**INFORME DE HITO DE CONTROL**  
**N° 23710-2024-CG/GRJU-SCC**

**EJECUCIÓN DE LA OBRA: “MEJORAMIENTO DE LA I.E.  
MARISCAL CASTILLA, DISTRITO DE EL TAMBO –  
HUANCAYO - JUNIN” – SALDO DE OBRA 1° ETAPA  
CUI N° 2200807**

**HITO DE CONTROL N° 9 – CULMINACIÓN Y RECEPCIÓN DE  
OBRA**

**Fotografías n.º 20, 21, 22 y 23**  
**Duchas de piscina y estadio**

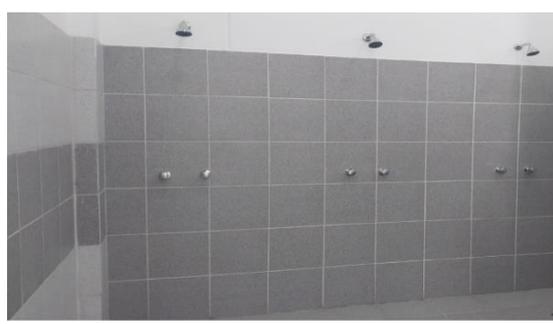
**Descripción:** Duchas de la piscina sin separadores

**Descripción:** Duchas sin separadores en estadio

La ausencia de separadores en las duchas pone en riesgo la privacidad, higiene, seguridad y autonomía de los usuarios de estos espacios en la comunidad educativa. Por lo tanto, su instalación es esencial para garantizar un entorno adecuado y respetuoso.

**Panel fotográfico n.º 7 y 8**

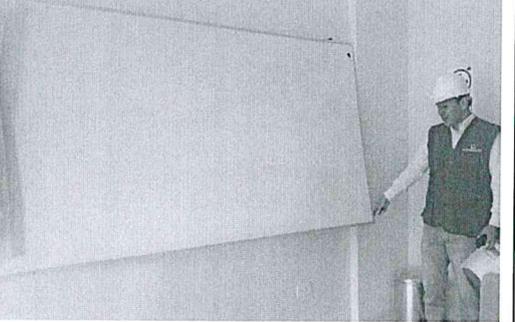
<p>Aula 202 B pizarra acrílica descuadrada</p>	<p>Servicios higiénicos damas 3er piso modulo B, lavadero resquebrajado</p>

**Panel fotográfico n.º 9 y 10**

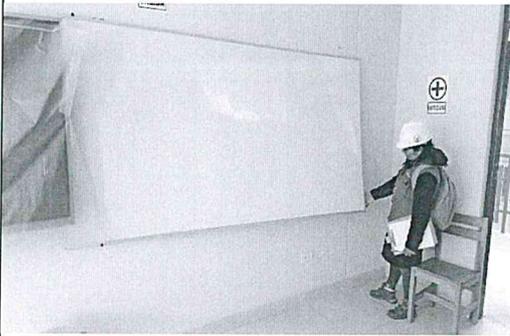
Todas las aulas del módulo C no tiene instalado las camaras de seguridad

Aula 203 C pizarra doblada

**Panel fotográfico n.º 40 y 41**

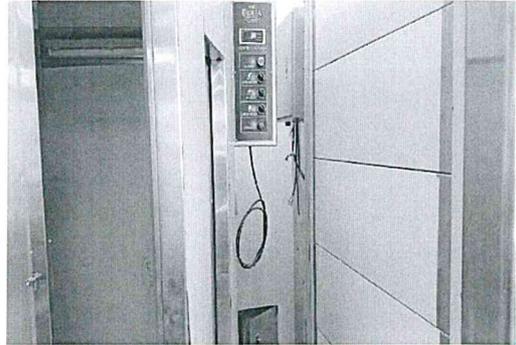
Hornos rotativos del taller industrias alimentarias sin pruebas

Hornos rotativos no se encuentran instalados

**Panel fotográfico n.º 42 y 43**

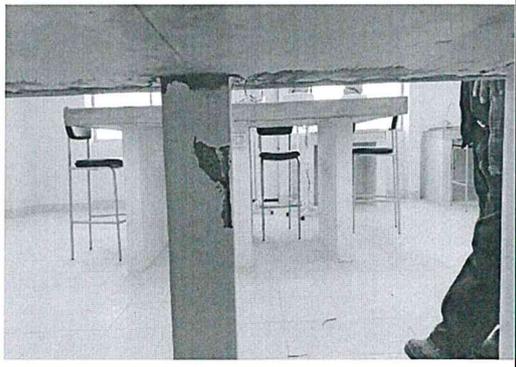
Se observa deficiente sellado de una junta en terraza de talleres

Columneta de mesa de trabajo del taller Biología con desmenbramiento de cemento

**Panel fotográfico n.º 44 y 45**

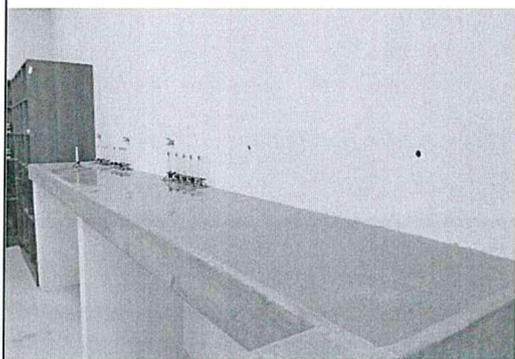
Falta instalaciones de gas para mecheros laboratorio de biología

Falta sistema detector de humo en el laboratorio de química

**Panel fotográfico n.º 64 y 65**

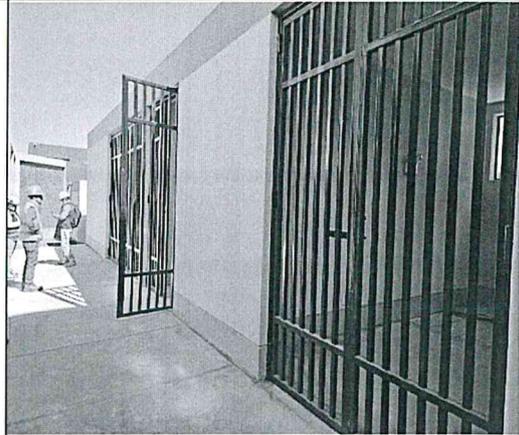
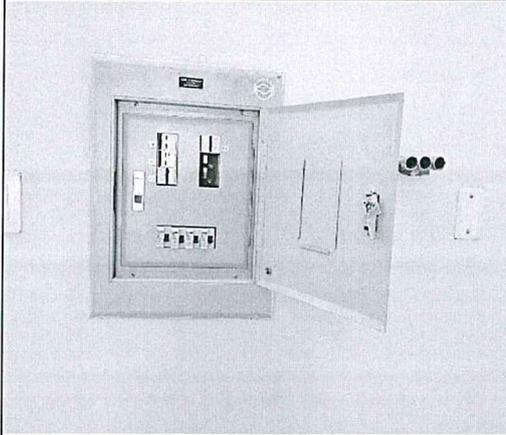
**Descripción:** Se observó la falta de aterramiento, falta de señalización de circuitos (diagrama unifilar) y la instalación de tapas ciegas para los espacios destinados para los circuitos de reserva en los tableros en los módulos de administración, auditorio, talleres y cafetín.

**Descripción:** Se observó falta de señalización en los ambientes de la subestación, sala de tableros y grupo electrógeno

**Panel fotográfico n.º 66 y 67**

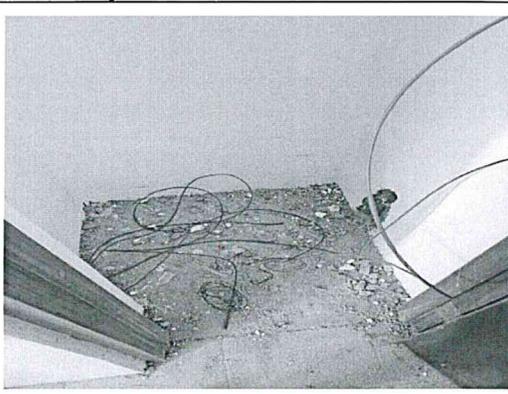
**Descripción:** Se observa la varilla de cobre, el conductor de cobre sin protección alguna en tres (3) puestas a tierra en la parte posterior del ambiente de media tensión

**Panel fotográfico n.º 76 y 77**

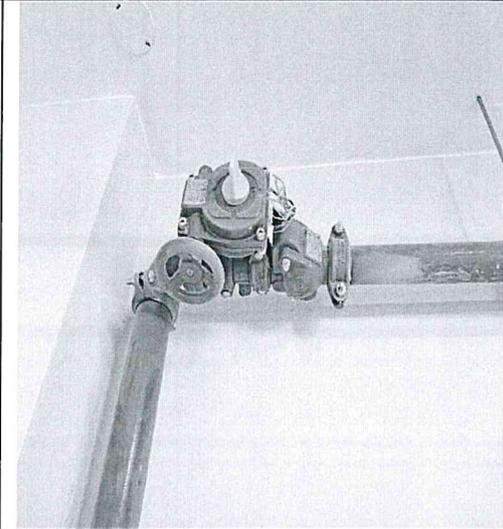
Descripción: Se observa punto para toma de agua sin protección de la válvula tipo compuerta, instalada en los módulos A, B, C y administrativo

Descripción: Se observa que el actuador automático se encuentra sin conexión en el módulo auditorio

**Panel fotográfico n.º 78 y 79**

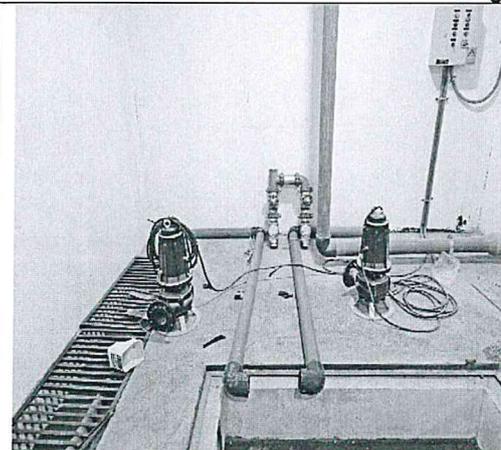
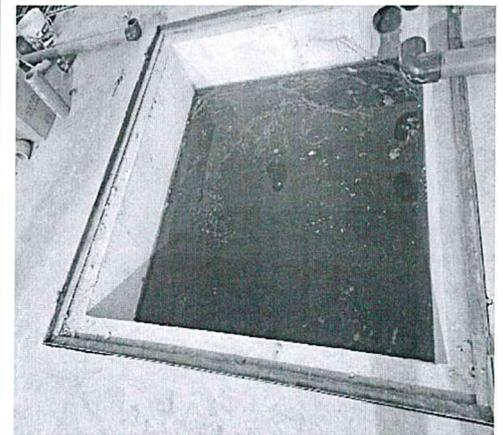
Descripción: Se observa la falta de instalación de las bombas sumidero en el ambiente de cuarto de bombas de la piscina

Descripción: Se observa la falta de la tapa metálica del sistema de reboso en el ambiente de cuarto de bombas de la piscina

**Panel fotográfico n.º 80 y 81**

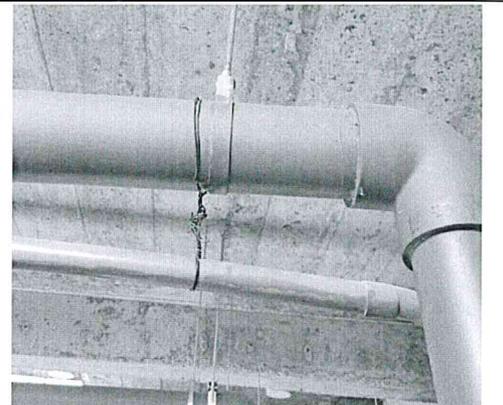
Descripción: Se observa deficiente sujeción de tuberías en el ambiente de cuarto de bombas de los módulos de aulas, administrativo, auditorio y regadío para el estadio.

**Panel fotográfico n.º 82 y 83**

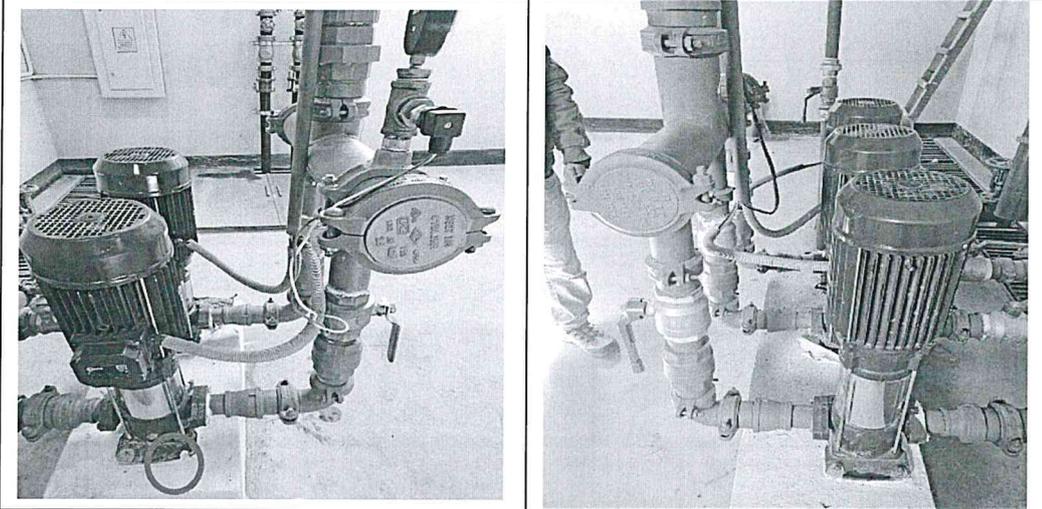
Descripción: Se observa falta de caja de paso para el cableado eléctrico de los motores, así como deficiente sujeción de los motores hacia la base en el ambiente de cuarto de bombas de los módulos de aulas, administrativo, auditorio y regadío para el estadio

**Panel fotográfico n.º 84 y 85**

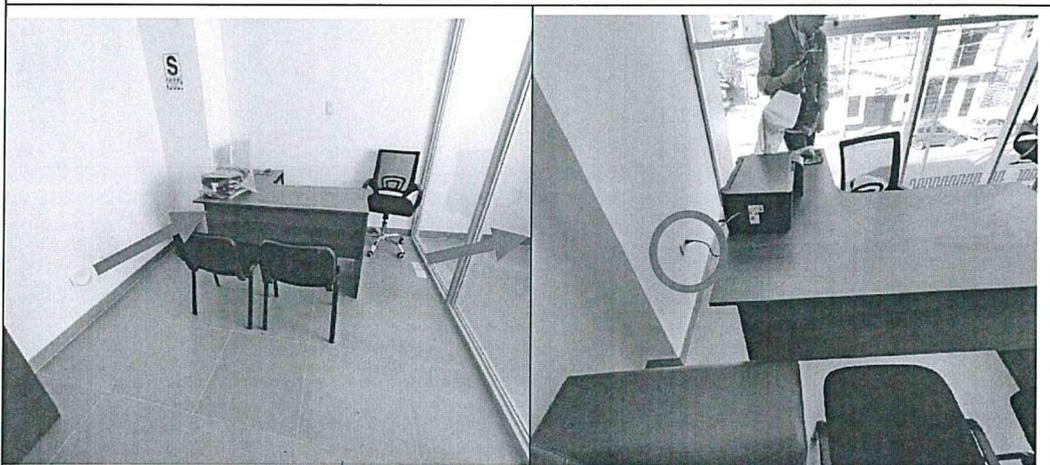
Descripción: Se observa punto de salida para internet en otro ambiente ubicado en la sub dirección turno tarde del cuarto nivel del módulo administrativo

Descripción: Se observa que no hay punto de conexión a internet en la sala pedagógica ubicado en el tercer nivel del módulo administrativo

**Panel fotográfico n.º 19 y 20**

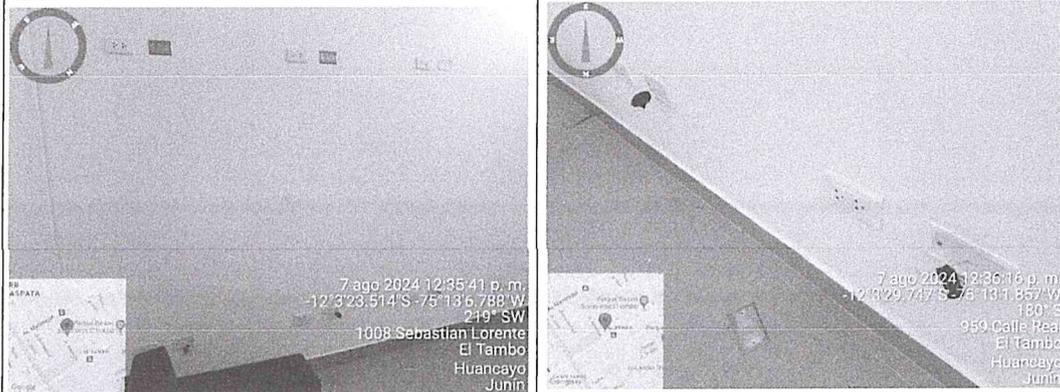
<p>Falta leyenda en el circuito eléctrico</p>	<p>Cable eléctrico expuesto en el exterior del módulo frente al estacionamiento</p>

**Panel fotográfico n.º 23 y 24**

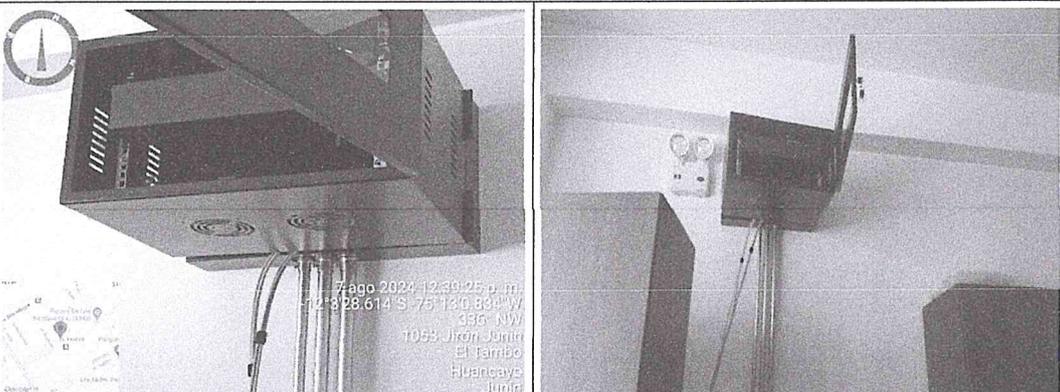
Cableado expuesto en el Data Center

Cableado expuesto en el Data Center sin conexión alguna, colgados desde el gabinete

**Panel fotográfico n.º 34 y 35**

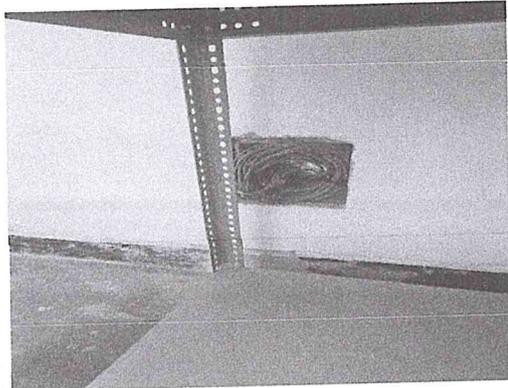
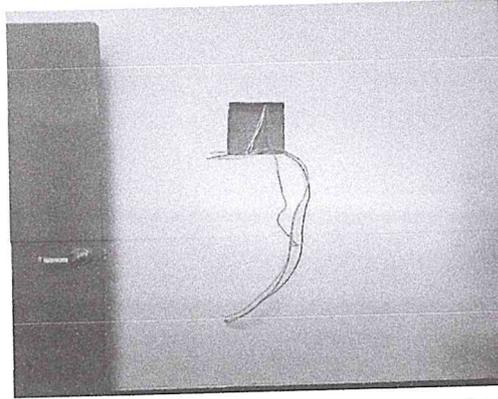
Almacén de carpintería 1er piso módulo talleres, cables eléctricos expuestos

Almacén de carpintería 1er piso módulo talleres, cables eléctricos expuestos

**Panel fotográfico n.º 34**

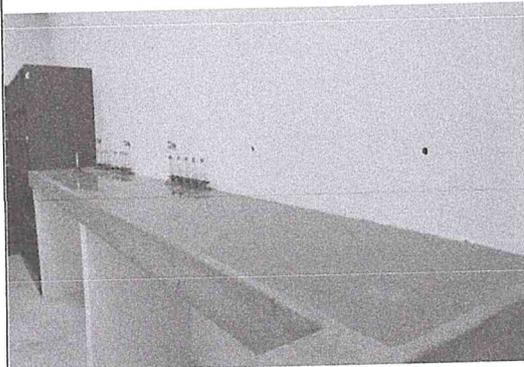
Falta instalaciones de gas para mecheros laboratorio de biología

**Panel fotográfico n.º 37 y 38**

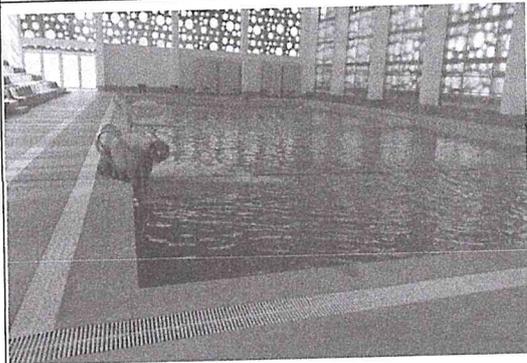
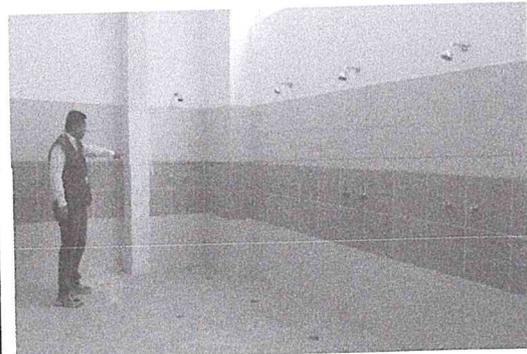
Duchas de la piscina sin separadores

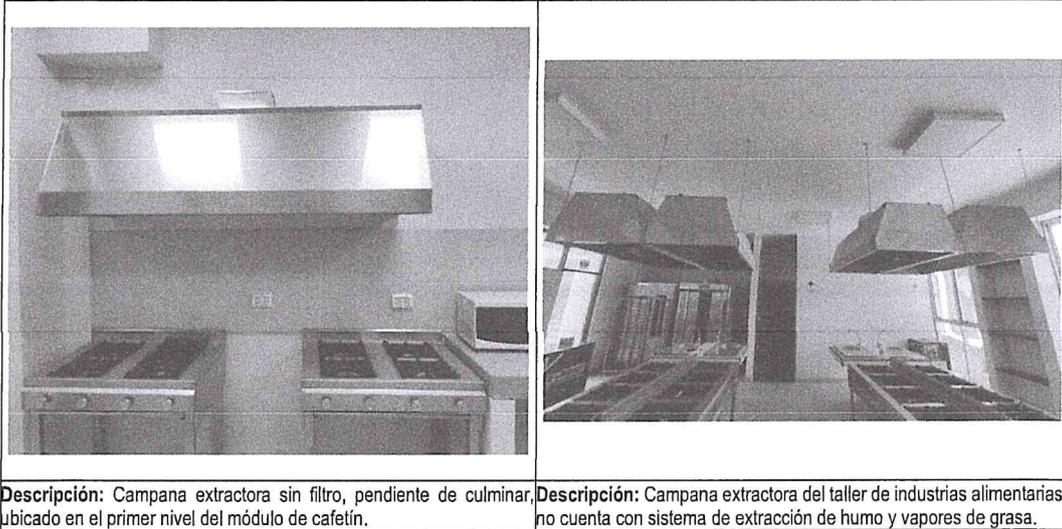
**Descripción:** Cocina ubicado en el tercer nivel sin sistema de extracción de humo y vapores de grasa.

**Descripción:** Campana extractora sin filtro, pendiente de culminar, ubicado en el segundo nivel del módulo de cafetín.

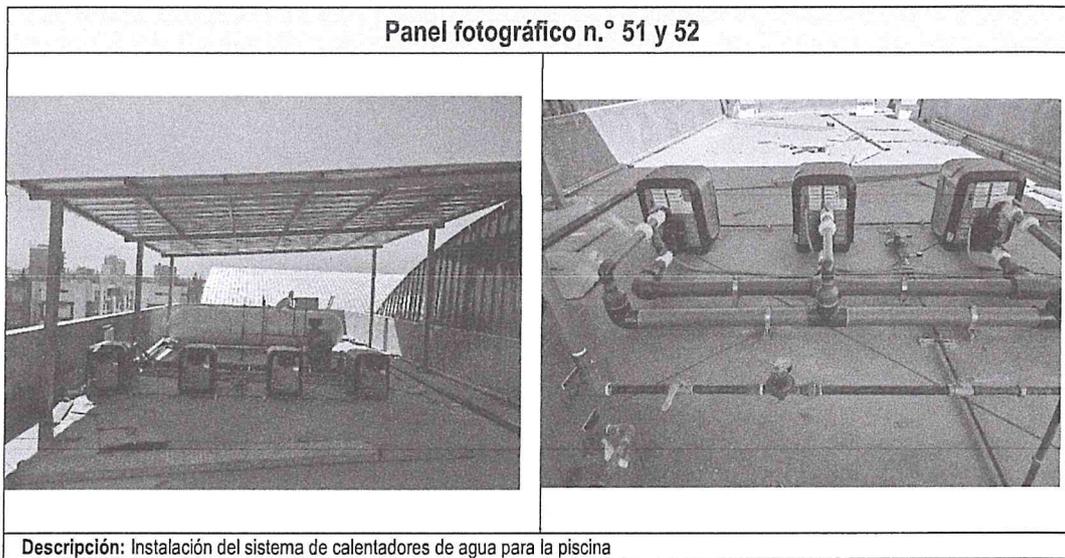
- Se constató la instalación de los calentadores de agua, los cuales a la fecha no cuentan con protocolo de pruebas de agua temperada en la piscina

**Panel fotográfico n.º 53 y 54**

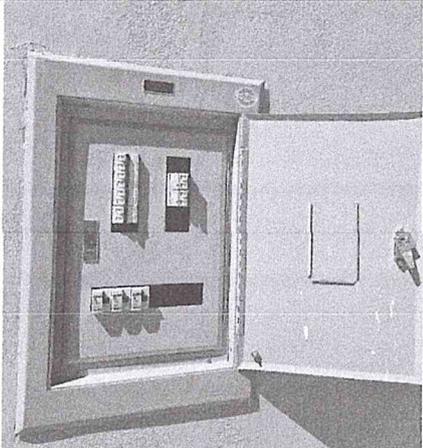
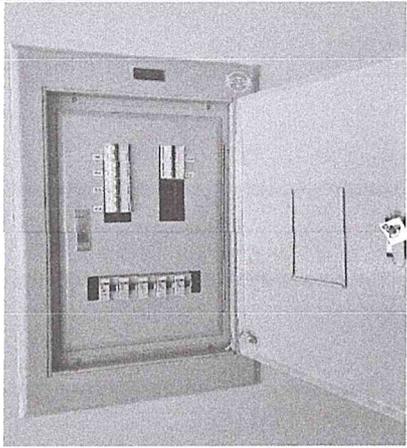
<p><b>Descripción:</b> Se observó la falta de aterramiento, falta de señalización de circuitos (diagrama unifilar) y la instalación de tapas ciegas para los espacios destinados para los circuitos de reserva en el tablero de distribución de STD-EST02 de 18 polos, ubicado en las tribunas del estadio.</p>	<p><b>Descripción:</b> Se observó la falta de señalización de circuitos (diagrama unifilar) y la instalación de tapas ciegas para los espacios destinados para los circuitos de reserva en el tablero de distribución de STD-ADM13 de 18 polos, ubicado en el módulo administrativo.</p>

**Panel fotográfico n.º 61 y 62**

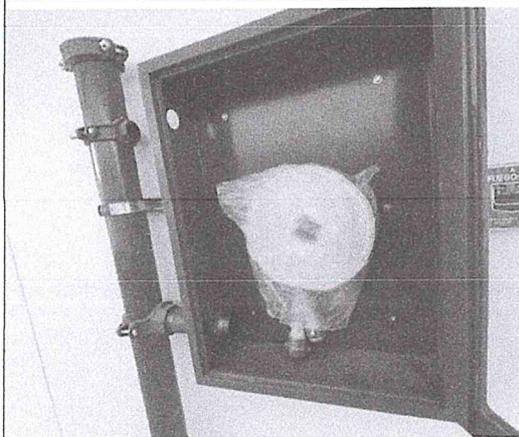
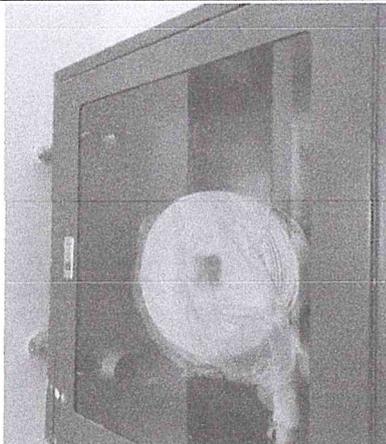
**Descripción:** Se observa gabinetes contra incendio sin válvulas angulares de bronce en el módulo administrativo cuarto nivel.

**Panel fotográfico n.º 63 y 64**

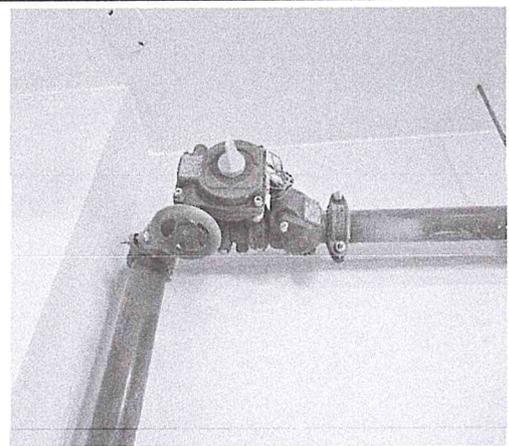
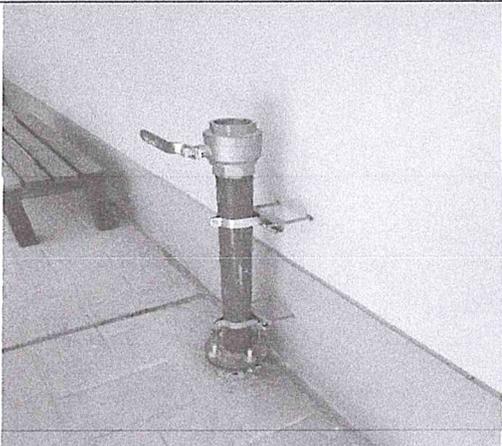
**Descripción:** Se observa punto para toma de agua sin protección de la válvula tipo compuerta, instalada en los módulos A, B, C y administrativo

**Panel fotográfico n.º 65 y 66**

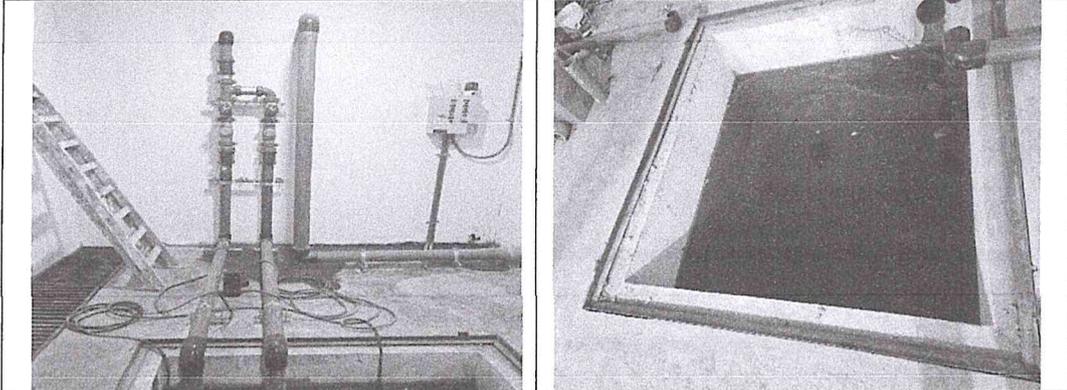
**Descripción:** Se observa la falta de conexión eléctrica de las bombas sumidero al tablero alternador trifásico.

**Panel fotográfico n.º 67 y 68**

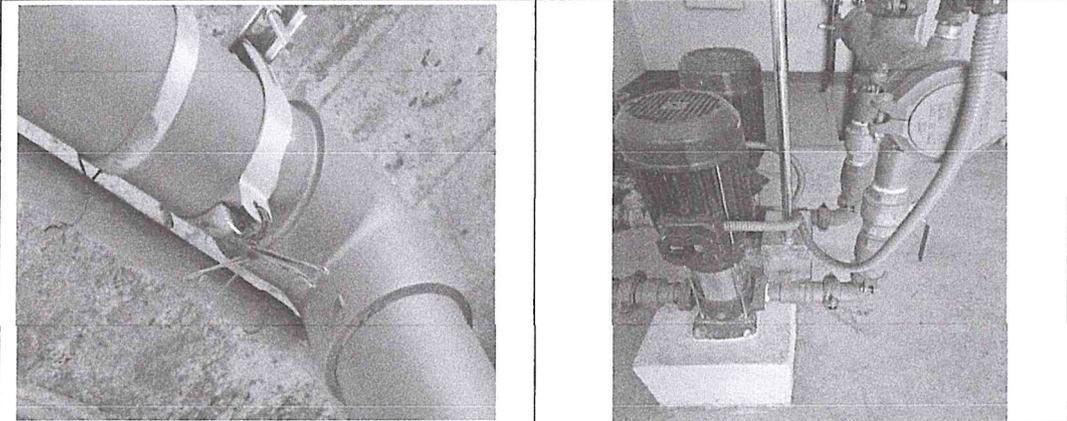
**Descripción:** Se observa deficiente sujeción de tuberías en el ambiente de cuarto de bombas de los módulos de aulas, administrativo, auditorio y regadío para el estadio.

**Panel fotográfico n.º 69 y 70**

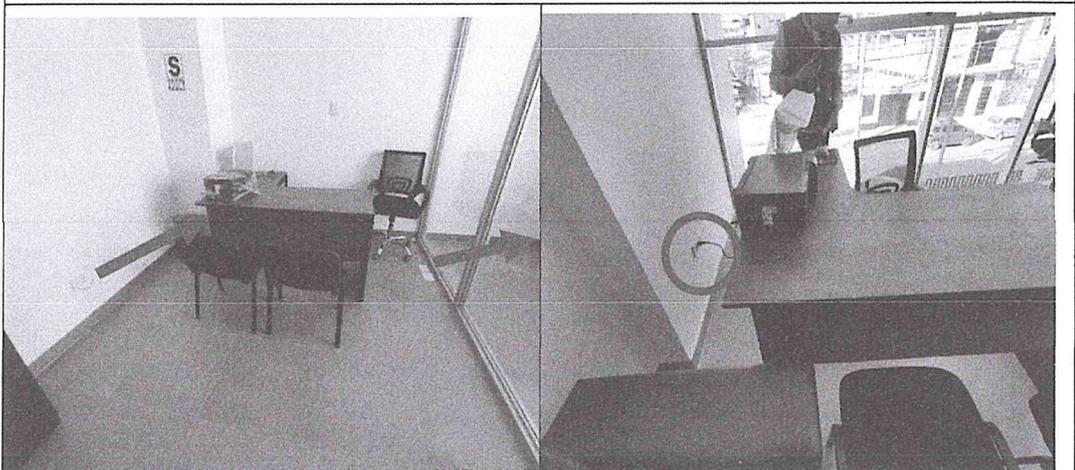
**Descripción:** Se observa punto de salida para internet en otro ambiente ubicado en la sub dirección turno tarde del cuarto nivel del módulo administrativo

**Panel fotográfico n.º 3 y 4**

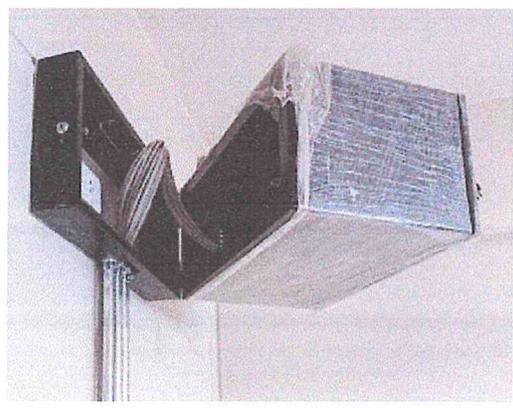
En el area de Material Didáctico del lado izquierdo y del lado derecho del 1er piso se observa el gabinete con switch y las conexiones de cables de red para internet, sin embargo, se verificó que no hay conexión al Data Center

**Panel fotográfico n.º 5 y 6**

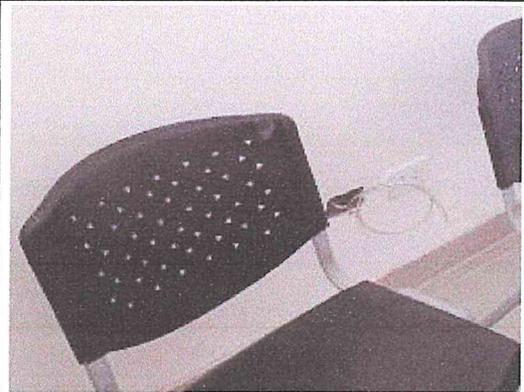
Se verifico que en la Oficina Auxiliar del 1er piso falta colocar la toma internet RJ 45, verificandose el cable de datos expuesto
